STUDIO DI IMPATTO AMBIENTALE

INTEGRAZIONI

**ADEGUAMENTO TECNICO con AUMENTO
POTENZIALITA'**

VERALLIA ITALIA S.p.A.

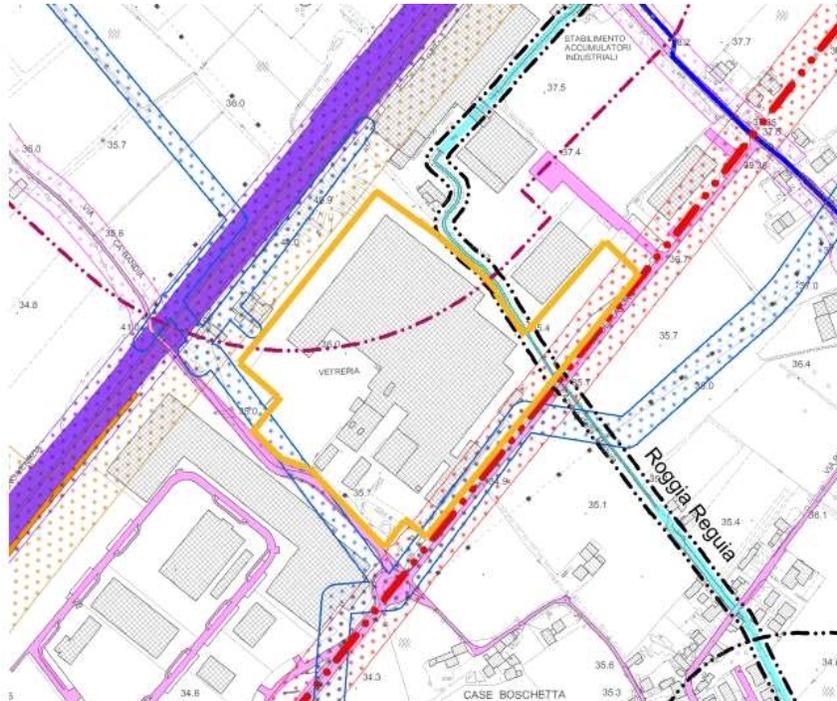
Carta dei vincoli e della pianificazione territoriale: nello S.I.A. non viene indicato il fatto che, relativamente l'area in questione, sono presumibilmente presenti sia la fascia di rispetto ferroviaria che quella legata all'AV/AC che il vincolo corsi d'acqua (10 m.).

Tavola 1 – Carta dei vincoli e della pianificazione territoriale: lo S.I.A. “ ... evidenzia ... la presenza di fasce di rispetto significative per ferrovia, alta velocità, elettrodotti, metanodotto, stradale, fascia di rispetto di 10 metri per la Roggia Reguia; parte dello stabilimento ricade all'interno della fascia di rispetto di un'azienda a rischio di incidente rilevante (ora FIS/Zach Sistem Lonigo nei documenti comunali) ... ” ma non mette in relazione l'attività esistente e quanto proposto con i vincoli suddetti.

Nell'estratto della Carta dei Vincoli e della Pianificazione Territoriale del P.A.T., inserita alla pagina precedente, il perimetro della committente è inserito in giallo, in modo da evidenziare in modo adeguato la correlazione territoriale tra la stessa e gli elementi vincolistici da analizzare.

Al confine nordest della committente scorre la Roggia Reguia: la fascia di rispetto di 10 metri ricade parzialmente all'interno delle pertinenze dello stabilimento Verallia S.p.A.. Lungo tale perimetro esiste la viabilità interna dello stabilimento, che è risultata, nei punti indagati durante il sopralluogo, dotata di cordolo in cemento nel punto di contatto tra asfalto e terreno. La vegetazione lungo la roggia è risultata allo stato seminaturale, senza interventi diretti.

La relazione tra attività esistente e idrografia/fascia di rispetto è minima e il progetto proposto si svilupperà nella porzione diametralmente opposta dello stabilimento, senza interazioni dirette.

La committente è inserita in fregio a via dell'Industria, sulla quale insistono gli ingressi in stabilimento. La fascia di rispetto si sovrappone agli ingressi ed ai parcheggi, sia interni che esterni.

La relazione tra attività esistente, progetto proposto e viabilità rimarrà sostanzialmente invariata: l'unica modifica prevista è il restyling della palazzina uffici e della portineria (vedi richiesta di integrazioni quadro ambientale punto 8).

Il perimetro della committente è esterno alla fascia di rispetto ferroviaria, che si esaurisce entro il perimetro dell'azienda confinante. In questa porzione, la tratta dell'alta velocità in previsione si sovrappone con la ferrovia esistente, pertanto le rispettive fasce di rispetto si sovrappongono.

Non sussiste relazione tra attività esistente, progetto proposto e rete ferroviaria/alta velocità.

L'elettrodotto si sviluppa lungo via dell'industria e la sua fascia di rispetto si estende all'interno del perimetro della committente, parzialmente sopra la palazzina uffici e sopra le aree di parcheggio interne.

La relazione tra attività esistente, progetto proposto e presenza dell'elettrodotto rimarrà sostanzialmente invariata: l'unica modifica prevista è il restyling della palazzina uffici e della portineria (vedi richiesta di integrazioni quadro ambientale punto 8), che ricade all'interno della fascia di rispetto dello stesso.

La fascia di rispetto per i gasdotti intercetta le pertinenze della committente nella porzione ovest, ove attualmente è presente un prato e dove verrà realizzato un fioreto, e nella parte fronte strada, in sovrapposizione con la fascia di rispetto della viabilità e dell'elettrodotto.

La relazione tra attività esistente, progetto proposto e presenza del gasdotto rimarrà sostanzialmente invariata: l'area verde esistente a ovest dello stabilimento verrà trasformata da prato a fioreto ed è

previsto il restyling della palazzina uffici e della portineria (vedi richiesta di integrazioni quadro ambientale punto 8), entrambe ricadenti all'interno della fascia di rispetto dello stesso.

La porzione nord dello stabilimento è interna alla fascia di rispetto dell'azienda a rischio di incidente rilevante FIS di Montebello Vicentino. Per dettagli a riguardo si rimanda a pagina 51 del Quadro Programmatico, ove sono inserite le specifiche inerenti questa tematica desunte dal Piano di Sicurezza Ambientale.

La relazione tra attività esistente e fascia di rispetto della FIS rimarrà sostanzialmente invariata; il progetto proposto si sviluppa all'esterno della stessa, ma comunque Il Pano di Sicurezza Aziendale include l'intero stabilimento.

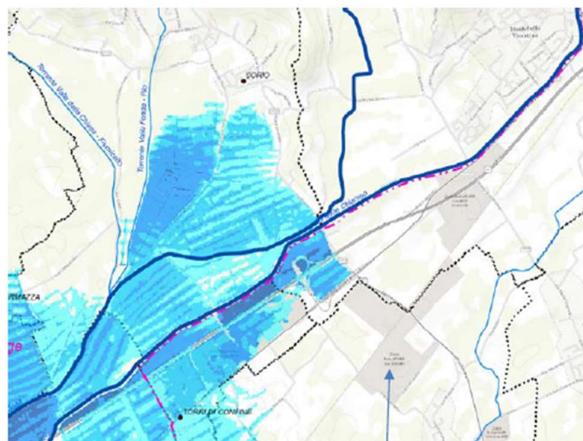
Tavola 3 – Carta delle fragilità: lo S.I.A. “ ... evidenzia la presenza di condizioni ai fini edificatori: nello specifico fa riferimento al fattore condizionante 12, che indica che l'area di studio è caratterizzata da materiali alluvionali a tessitura limo-argillosa, con falda tra 0 e 2 m; come indicato anche nella carta delle fragilità del PTCP, l'area della committente è inclusa in un'area a ristagno idrico o esondabile, ma nella specifica cartografia del Piano di Gestione del Rischio Alluvioni non vi è riscontro di tale indicazione... ”, ma non mette in relazione l'attività esistente e quanto proposto con la suddetta tematica.

Per quanto concerne l'altezza della falda, si evidenzia che tutte le strutture della committente poste sotto il pano campagna, anche parzialmente, sono dotate di pressivi per il controllo della falda superficiale, sia allo stato attuale che allo stato di progetto. Il funzionamento di questi pressivi dipende dall'altezza della falda ed è controllato da appositi sensori.

Per quanto riguarda la sussistenza del rischio di allagamento R1, si fa riferimento a quanto sopra riportato.

Figura 1: Fig. 3.19 Carta dei territori comunali con acquiferi confinati pregiati da sottoporre a tutela

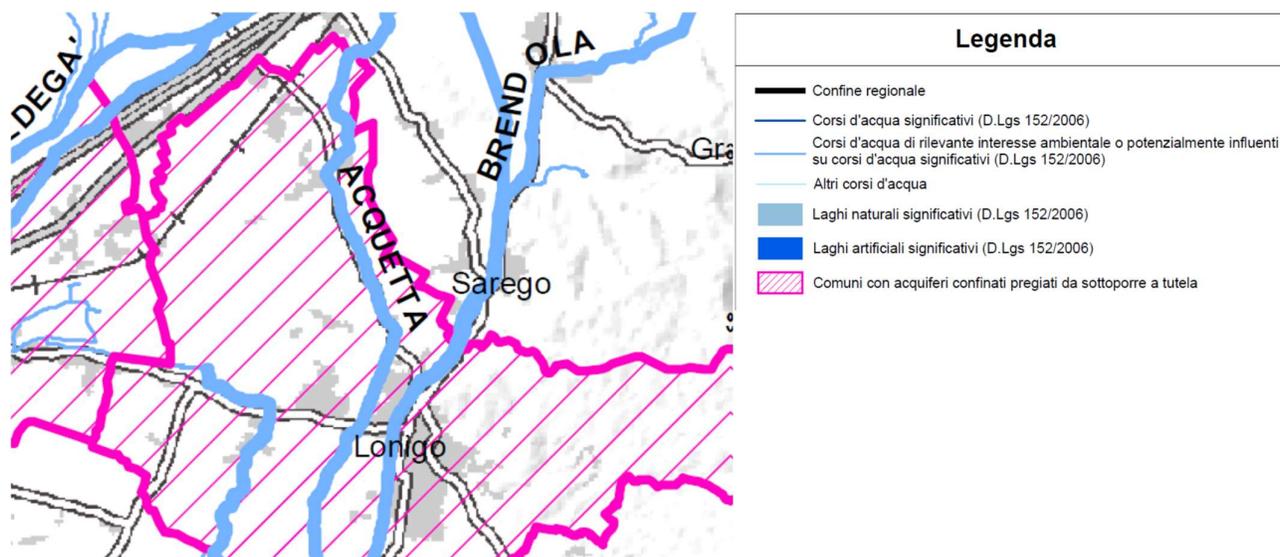
- nella "Fig. 3.19 Carta dei territori comunali con acquiferi confinati pregiati da sottoporre a tutela", l'area interessata è all'interno della zona indicata come "Comuni con acquiferi confinati pregiati da sottoporre a tutela";
- l'area interessata si trova nella "nella zona di ricarica degli acquiferi" ma non mette in relazione detta sensibilità con l'impianto in questione.

La committente, come evidenziato nel quadro progettuale, è dotata di un pozzo per il prelievo delle acque industriali, che si attesta alla profondità di 114 m. Tale emungimento è autorizzato dalla Regione Veneto e monitorato analiticamente ogni sei mesi.

La committente si trova in area priva di particolare sensibilità, nella zona di ricarica degli acquiferi, con una vulnerabilità della falda freatica media mentre non è segnalata la vulnerabilità ai nitrati di origine agricola. Rientrando nell'elenco delle attività di cui all'allegato F, ha già messo in atto quanto necessario per rispettare la norma.

Lo scarico industriale è sottoposto ad equalizzazione e, successivamente, si immette in Roggia Reguia. L'analisi dello scarico ha cadenza annuale. Le acque di prima pioggia vengono raccolte e sottoposte a processi di desabbatura e disoleazione, mentre le acque di seconda pioggia sono by-passate; successivamente vengono recapitate in scolo Boschetta e, anche in questo caso, è previsto un controllo analitico con cadenza annuale. Si sottolinea che tutte le aree di manovra, passaggio, sosta, eventuale deposito e lavorazione sono pavimentate, come descritto in dettaglio nel quadro progettuale.

Figura 2: Carta delle trasformabilità

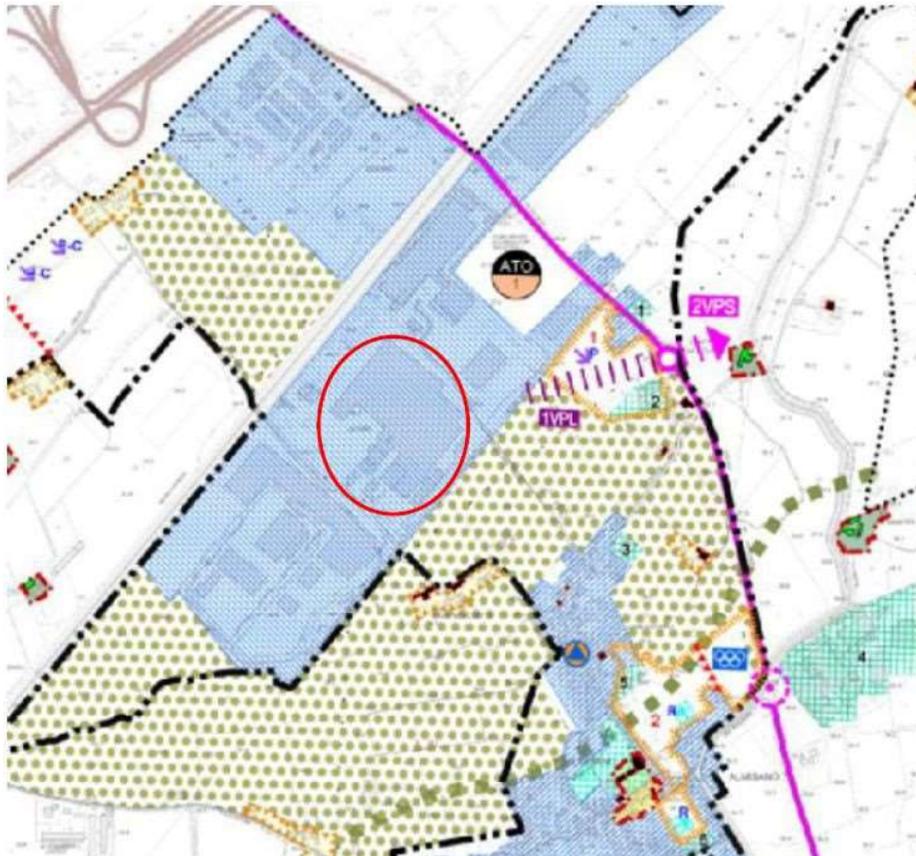
Tavola 4 – Carta delle trasformabilità: lo S.I.A. indica il fatto che la “ ... committente è inserita in ambito di urbanizzazione consolidato nella ATO1 Almisano; le aree agricole circostanti sono identificate come ambiti per interventi di miglioramento paesaggistico e mitigazione ambientale.

... ” ma non mette in relazione l’attività esistente e quanto proposto con la tematica legata ai sopracitati ambiti anche in relazione a possibili mitigazioni/compensazioni legate alla realizzazione di quanto previsto nel progetto.

La committente è inserita in ambito di urbanizzazione consolidato nella ATO1 Almisano; le aree agricole circostanti sono identificate come ambiti per interventi di miglioramento paesaggistico e mitigazione ambientale.

L’attività ha diretta connessione visuale con le aree circostanti: per quanto riguarda il suo inserimento nel contesto, esso verrà migliorato come indicato nel paragrafo seguente (torri di colore azzurro), con l’inserimento di un fioreto e una riqualificazione dell’ingresso.

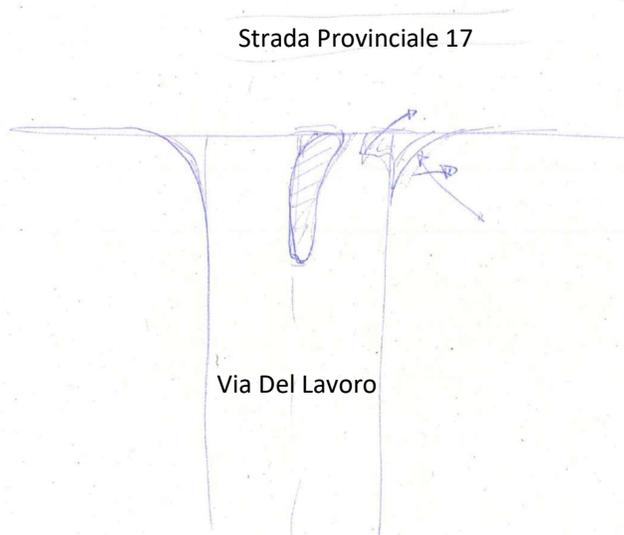
- realizzazione di un blocco di new jersey di forma "a banana" nella mediana dell'imbocco di Via del Lavoro come da schema sotto indicato;

- per realizzare questo blocco è necessario allargare la strada e spostare un lampione;
- la strada dovrà essere allargata per un raggio di curvatura consono, sia della corsia di immissione che della corsia di emissione;
- per allargare la strada è necessario procedere all'esproprio di due porzioni ai lati dell'imbocco di Via del Lavoro, una parte non crea problemi in quanto di proprietà comunale, l'altra parte dovrà essere espropriata da privato;
- come opere di finitura dovrà essere rinnovata la segnaletica e ripristinato il manto stradale.
